Oggetto: Impianto fotovoltaico e relative opere di trasporto e cessione energia prodotta di 13,739 MW – Ditta proponente San Giorgio Energia srl (p.IVA 12881860964) con sede in Milano, via Lanzone n. 31– ubicazione Contrada “Pirazzo” - Sogliano Cavour al foglio 7 particelle 395, 400, 401, 397, 394 ,329, 396, 393, 392, 719, 331, 408, 409, 410, 411, 413, 414, 415, 809, 811, 817, 815, 813 e nel territorio del Comune di Cutrofiano al Fg.9, p.lla 575, della potenza di 13,739 MW

**OSSERVAZIONI**

**ITALIA NOSTRA – SEZIONE LECCE**

**COMITATO TECNICO SOGLIANESE**

**FIG. 1 B** - FASCIA DI RISPETTO DEL P.I.P. COMUNALE PREVISTA DAL P.R.G.

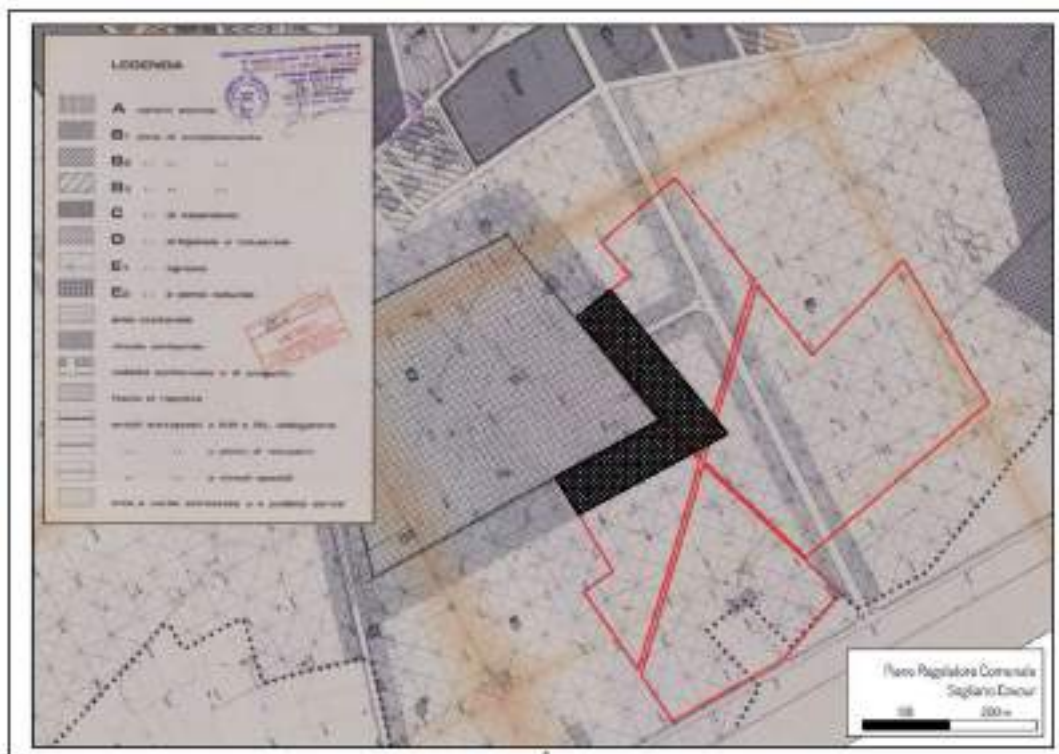
Alla stessa stregua sono da considerarsi le fasce di rispetto della profondità di metri 50,00 poste intorno all'area P.I.P., anch'esse non CLASSIFICATE strettamente AGRICOLE dal PRG vigente e quindi anch'esse AREE da ritenersi NON IDONEE all'allogamento di campi fotovoltaici, inquanto anche queste ultime da considerarsi non comprese tra quelle di cui al punto 1 della lettera c) ai sensi del art. 20 c.8 lett. c) ter del D.Lgs 199/2021. (1)

**Pertanto la rete viaria e le relative fasce di rispetto, nonché le aree costituenti fascia di rispetto del PIP, come sancite dal Piano Regolatore Generale vigente dovranno essere escluse dalla progettazione inquanto non agricole e quindi NON IDONEE.**

**FIG. 1 C** - FASCIA DI RISPETTO STRADA COMUNALE S. NICOLA DA TOLENTINO

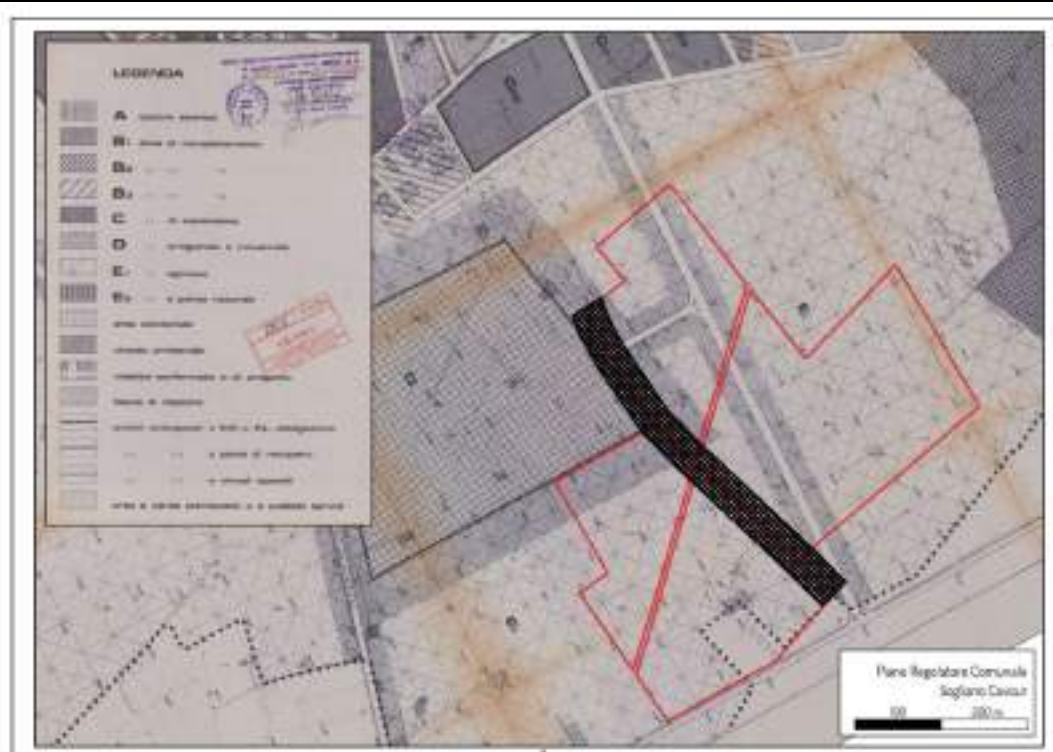
Per quanto sopra si ritiene di poter correttamente affermare che le viabilità e le relative fasce di rispetto alle stesse, previste dal PRG ed interessanti i campi n. 1 e n. 2 di progetto, NON SIANO DA CONSIDERARSI ALLA STREGUA DI AREE AGRICOLE, ma bensì costituiscano ovviamente INDISPENSABILE COMPLETAMENTO DELLA VIABILITA' a servizio del Piano degli Insediamenti Produttivi, quindi AREE NON IDONEE all'ospitalità di campi fotovoltaici in quanto non comprese tra quelle di cui al punto 1 della lettera c) ai sensi del art. 20 c.8 lett. c)ter del D. Lgs 199/2021.(1)

Il progetto, "asfaltando" di pannelli l'intierezza dell'area a disposizione, NON RISPETTA neanche i distacchi imposti per le strade di tipo F, quale è la Via Comunale San Nicola da Tolentino, e quindi le fasce di rispetto dalla tipica finalità volta ad assicurare eventuali esigenze pubblicitiche di allargamento delle strade. É chiaro, infatti, che ipotetici futuri allargamenti delle sedi stradali incontrano difficoltà a fronte della presenza di elementi di qualsivoglia genere e ancor di più in presenza di una tecnologia complessa quale quella proposta, non equiparabile certamente ad un impianto tecnologico di modesta e provvisoria entità. Il divieto previsto dall'art. 16 C.d.S., riguarda, infatti, non solo le nuove costruzioni, ma altresì le ricostruzioni e i manufatti di qualsiasi tipo e materiale che possano impedire che il principio per cui il distacco fu costituito, possa di fatto essere posto in essere.

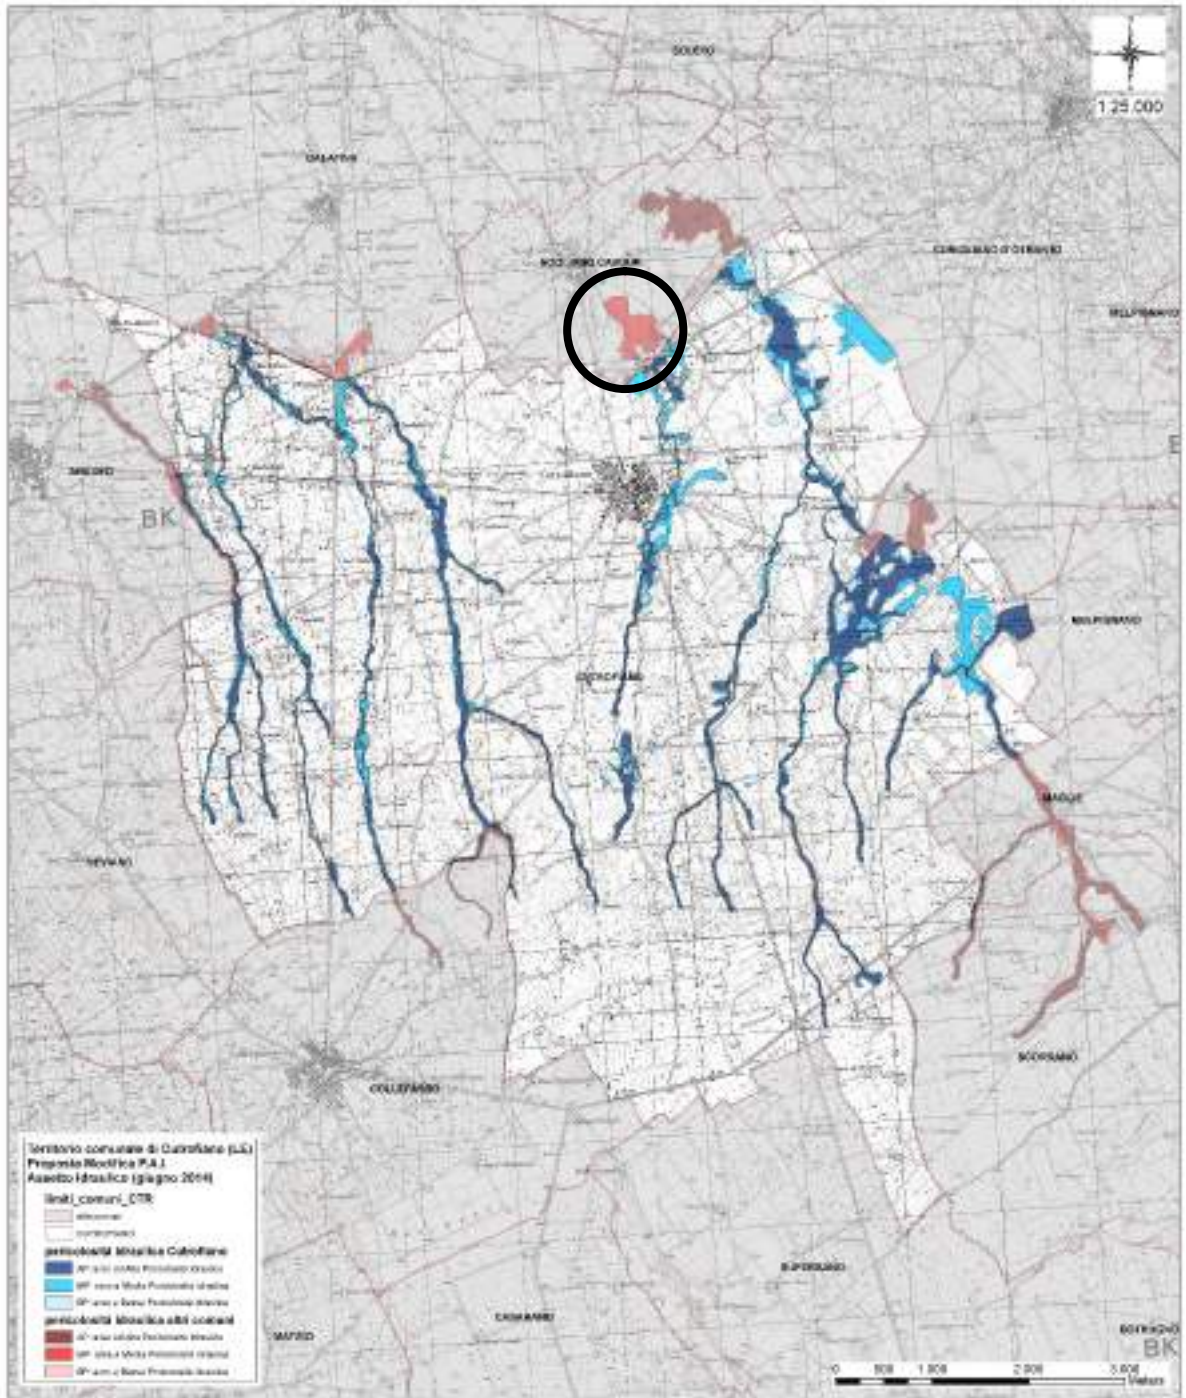
**Al contrario di quanto affermato dai progettisti** e come è a tutti noto, la massa d’acqua interessante le aree ad alta e media pericolosità idraulica che il PAI individua in Cutrofiano di cui alla Figura n. 2 , non scompare per magia sul confine territoriale tra i comuni di Sogliano e Cutrofiano, come asserito dai progettisti, ma passando sotto la strada provinciale a confine tra i territori comunali fluisce in parte attraverso il fosso individuato dal PPTR come Reticolo idrografico di connessione della R.E.R. (Rete Ecologica Regionale), in direzione del “ bosco pineta piccola”, sino ad intercettare il canale “Piscopio” per poi finire nella voragine “Aviso”, ed in parte invadendo la Valle, con formazione di ampi stagni (altro che gli stagni di cui agli scenografici elaborati di progetto), masse d’acqua che in qualche annata hanno raggiunto profondità di un metro e più, si da consentire l’attraversamento della valle, da un capo all’altro, e cioè dalla Via San Nicola da Tolentino alla Pineta, addirittura con piccoli natanti da parte dei cacciatori quando l’area era permessa all’attività venatoria, prima che la zona P.I.P. ne deturpasse una parte con conseguenti ulteriori aggravii di carico idraulico per la parte di valle rimasta e che ora si vorrebbe finire di finire.

**Questa è la realtà da sempre e ora che la massa d’acqua dal vicino comune di Cutrofiano risulta incrementata a causa dell’espandersi dell’abitato e quindi delle superfici impermeabili, ancor di più.**

Anche in annate siccitose come quella in corso, la Valle si presenta, come risulta dalla documentazione fotografica allegata **(ALL.1)**, ove non ancora solo arata, come una distesa di verdissimo frumento attraversata da rigagnoli, con qualche sparso modesto oliveto in fase di ripresa (che il progetto in analisi prevede di estirpare, tanto per mitigare ancor di più gli effetti dell'operazione", naturalmente), e, nelle seppur piccole aree sottratte ai trattori, esempi di vegetazione palustre.

(FIG. 2) – DETTAGLIO DELLO STUDIO IDRAULICO redatto dalla AUTORITA' Di BACINO PER IL COMUNE DI CUTROFIANO E PARTE DEI COMUNI LIMITROFI NEL GIUGNO DELL'ANNO 2014 – SI NOTI L'INDICAZIONE DI AREA A MEDIA PERICOLOSITÀ IDRAULICA DELLA VALLE DEL "PIRAZZO".

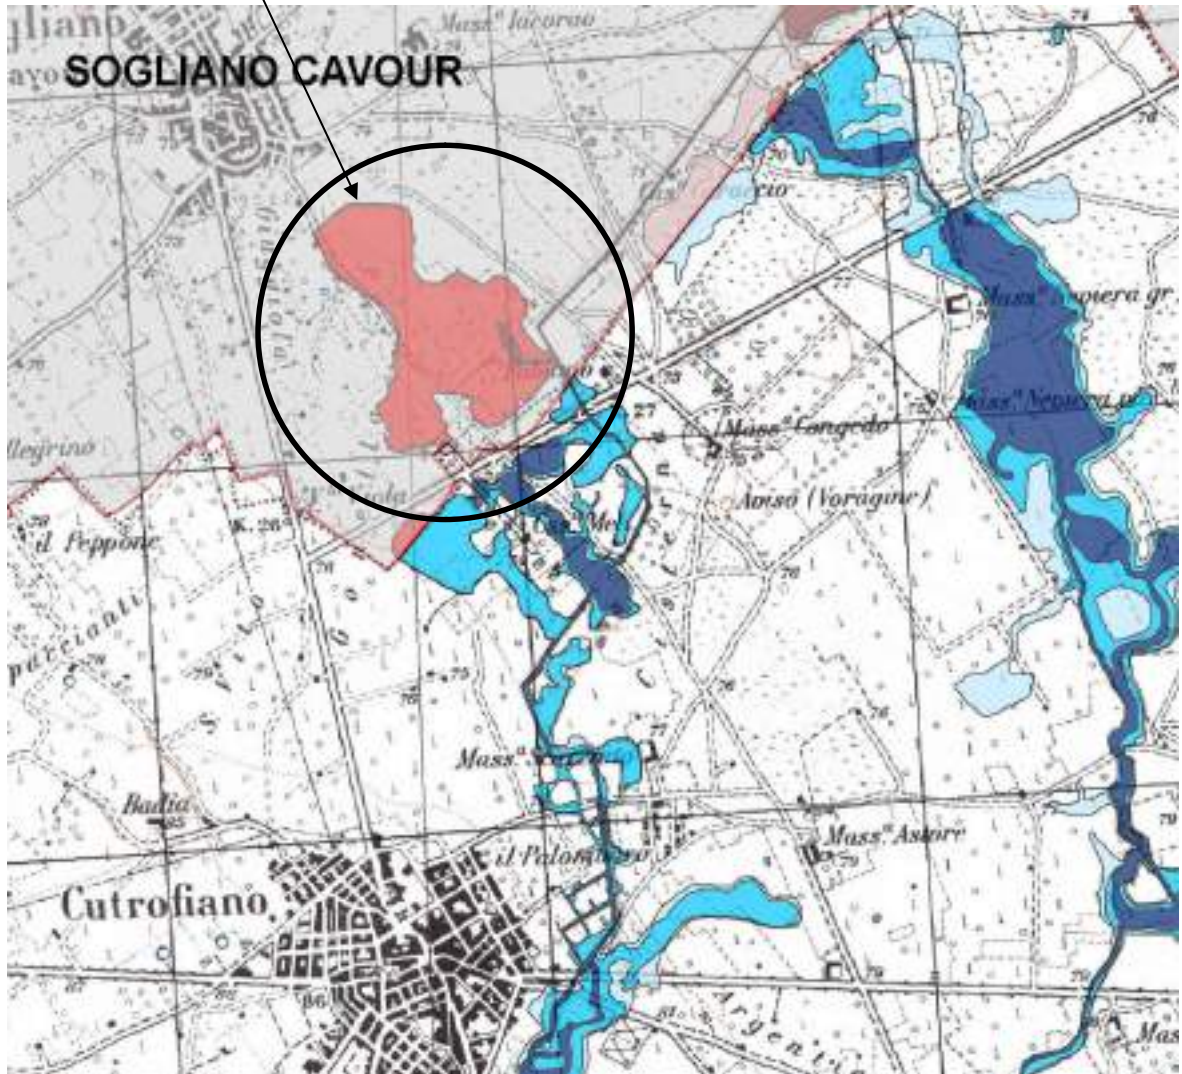
**Ciò trova inequivocabile conferma nella planimetria allegata** la quale si riferisce allo **studio idraulico effettuato nel giugno del 2014 per la proposta di modifica al PAI, come in effetti modificato, studio, si badi bene, redatto dalla stessa AUTORITA' Di BACINO,** per il territorio di Cutrofiano, interessato peraltro, seppur in minor porzione, dalla progettazione fotovoltaica. **(ALL. 2 e FIG.2)**

a smentire categoricamente quanto affermato dai progettisti nella relazione Idrologica e idraulica allegata al progetto, provvede la predetta cartografia elaborata per l’aggiornamento del PAI in agro di Cutrofiano nel recente 2014, la quale riporta pedissequamente la Piana “Pirazzo” come **INTERAMENTE INTERESSATA DA MEDIA PERICOLOSITA’ IDRAULICA. (ALL. 2 e FIG.2)**

**Si può quindi concludere che la Valle sia INTERESSATA DA MEDIA PERICOLOSITA' di rischio idraulico e pertanto assoggettata all'art. 8 delle NTA del PAI, il quale ESCLUDE categoricamente (e giustamente), interventi del tipo proposto:**

**(FIG. 3A) – STRALCI CARTA TECNICA REGIONALE N. 526074 E N. 526071.**

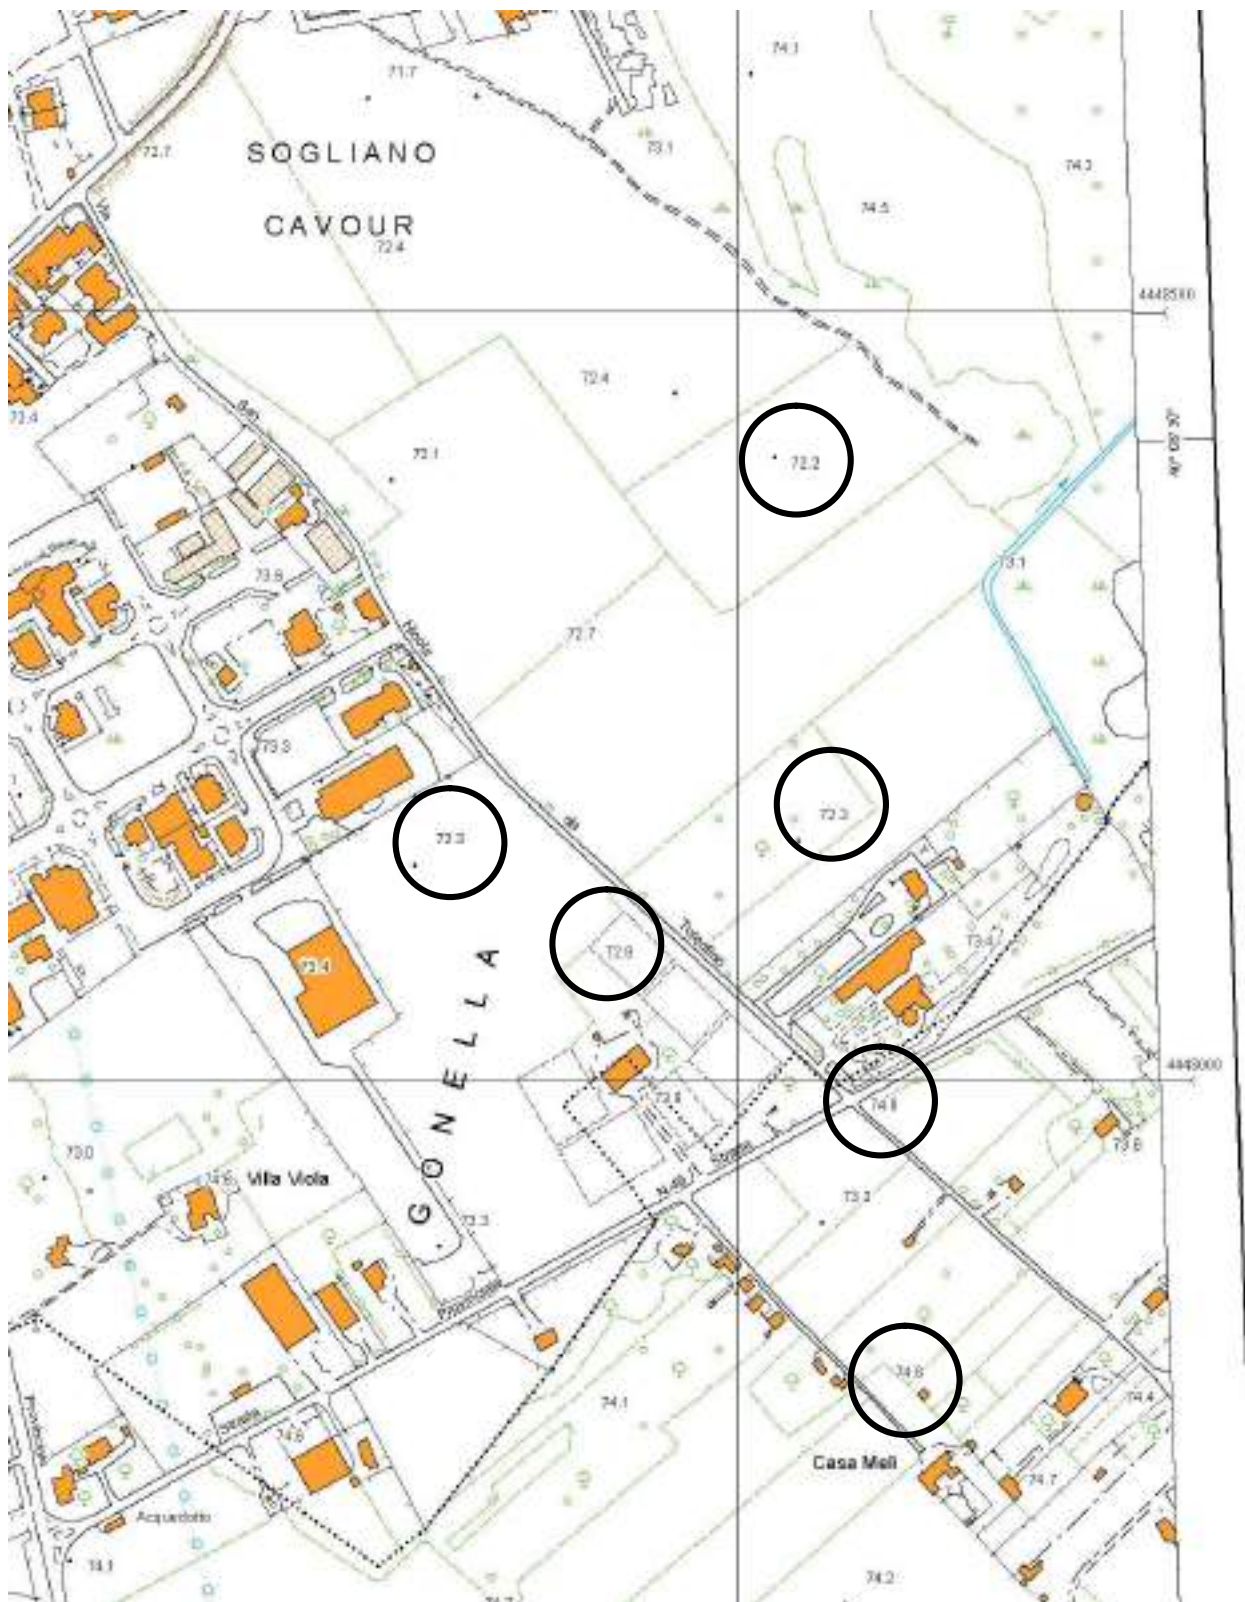
Dai piani quotati della Carta Tecnica Regionale n. 526074 e n.526071 **(FIG.3)**, anche chi non vorrebbe deve ammettere, in barba a qualsivoglia relazione idrologica e idraulica contenente improbabili "modellazioni bidimensionali", che **LA VALLE INTERESSATA DALL'IMPIANTO, POSTA AD UNA QUOTA SUL MARE DI 72 METRI, COSTITUISCE IL PUNTO ALTIMETRICAMENTE PIÙ BASSO PER CHILOMETRI INTORNO.**

**La vasta depressione valliva risulta posta a quota inferiore di oltre SEI METRI DALLA PERIFERIA CUTROFIANESE POSTA A SOLI 500 METRI DI DISTANZA e SINO A 12 METRI dal centro cutrofianese posto ad una distanza di UN CHILOMETRO, dalla quale periferia il canale "Scacciato" raccoglie le acque dell'abitato e si avvia verso i terreni interessati dalla progettazione fotovoltaica, assoggettando la Valle alla **CERTEZZA di dover svolgere, come di fatto GRAZIE A DIO sinora e da sempre svolge, la funzione di territorio servente del predetto comune, preservando gli abitati.****

**FIG. 4 A - CARTOGRAFIA DEL P.P.T.R. - COMPONENTI BOTANICO VEGETAZIONALI - BENI PAESAGGISTICI - BOSCHI**

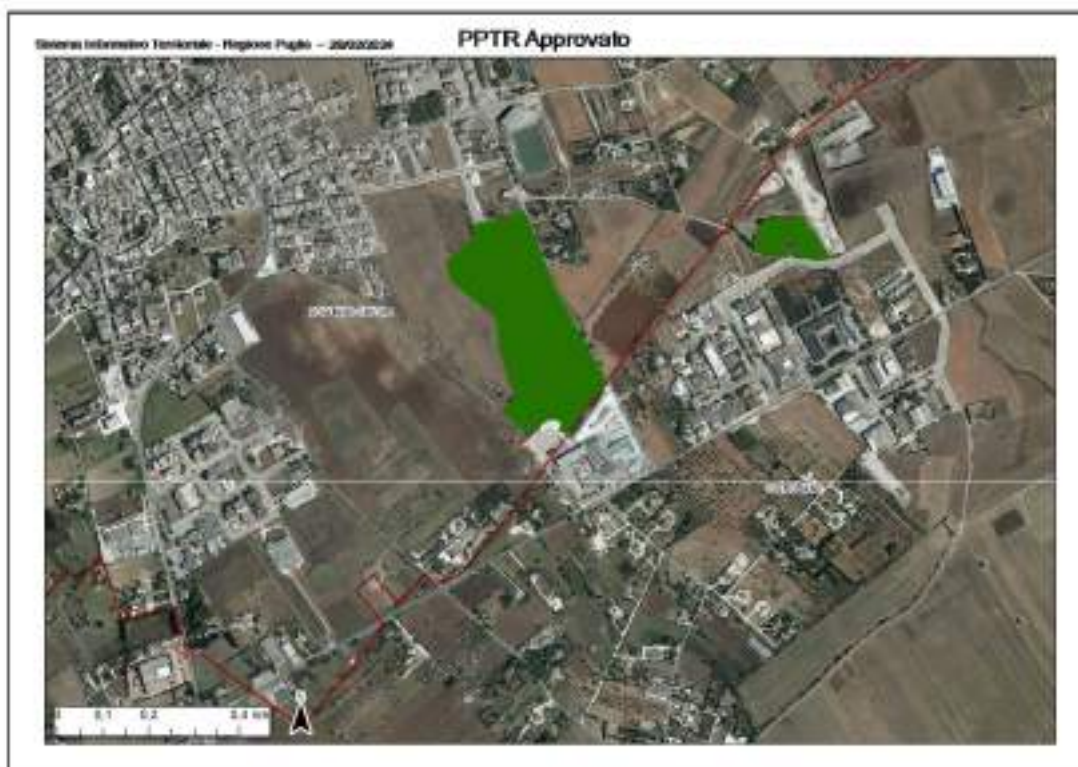
**Ciò nonostante i campi contrassegnati nelle planimetrie di progetto con il numero 1 e 2 nonché parte del campo contrassegnato con il n. 3 e n.4 ricadono nella fascia di rispetto di metri 500 di cui all'art. 20 lettera C-quater del Decreto Legislativo 08.11.2021, n. 199 e s.m.i. (1) del bene paesaggistico c.d. "Bosco Caracciolo" o "Pineta Piccola", bene tutelato *ex lege* ai sensi della parte seconda del D. Lgs. 42/2004, e PERTANTO DETTA FASCIA, ancorché ricadente nei 500 metri dalla zona PIP, È SOTTRATTA ALLA POSSIBILITÀ DI POSIZIONAMENTO A TERRA DI IMPIANTI DEL TIPO CONSIDERATO (FIG.4 A) - (FIG. 4B):**

Per quanto sopra esposto, le aree interessate dai campi n. 1 e n. 2 e parte delle aree interessate dal campo n. 3 e n. 4 **RISULTANO ESCLUSE** dalle superfici agricole idonee all'allogamento di parchi fotovoltaici.

**FIG. 4 B - CARTOGRAFIA DEL P.P.T.R. - COMPONENTI BOTANICO VEGETAZIONALI - BENI PAESAGGISTICI - BOSCHI**

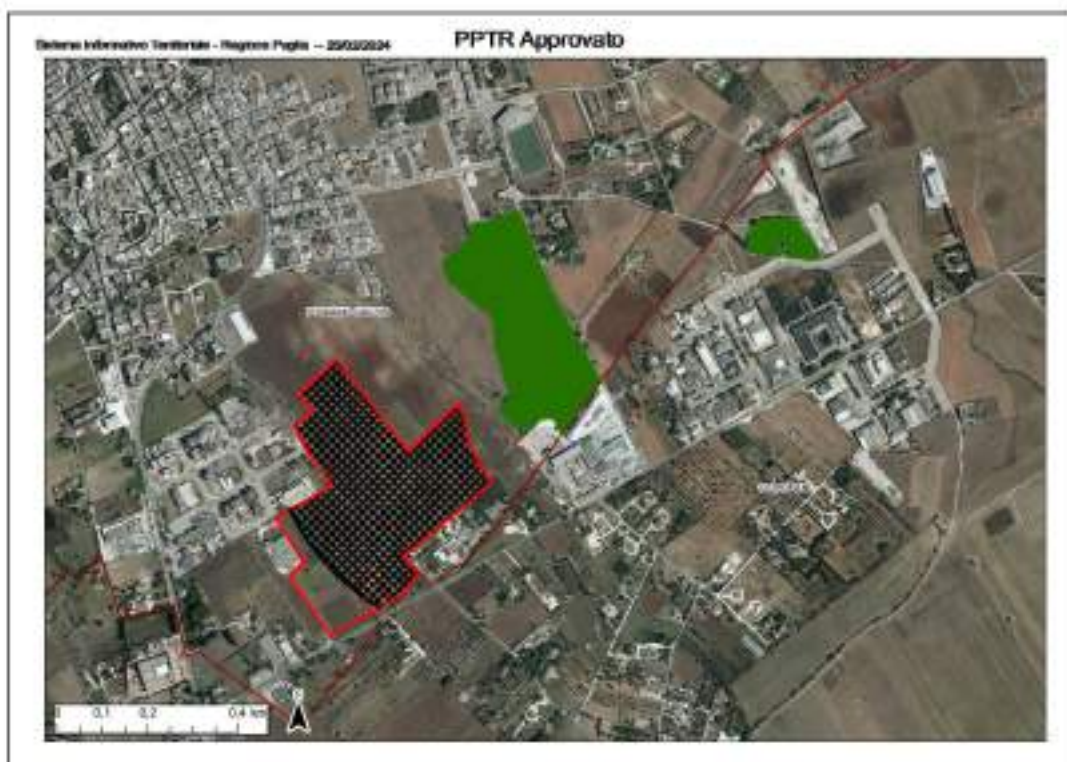
AREA DEL PARCO FOTOVOLTAICO RICADENTE NELLA FASCIA DI RISPETTO DI METRI 500 DI CUI ALL'ART. 20 LETTERA C-QUATER DEL DECRETO LEGISLATIVO 08.11.2023, N. 139 E S.M.I. DEL BENE PAESAGGISTICO C.D. "BOSCO CARACOLLO" O "PINETA PICCOLA", BENE TUTELATO EX LEGGE AI SENSI DELLA PARTE SECONDA DEL D. LGS. 42/2004, E QUINDI INTERDETTA ALL'ALZOGGIAMENTO DI IMPIANTI DEL TIPO PROPOSTO.
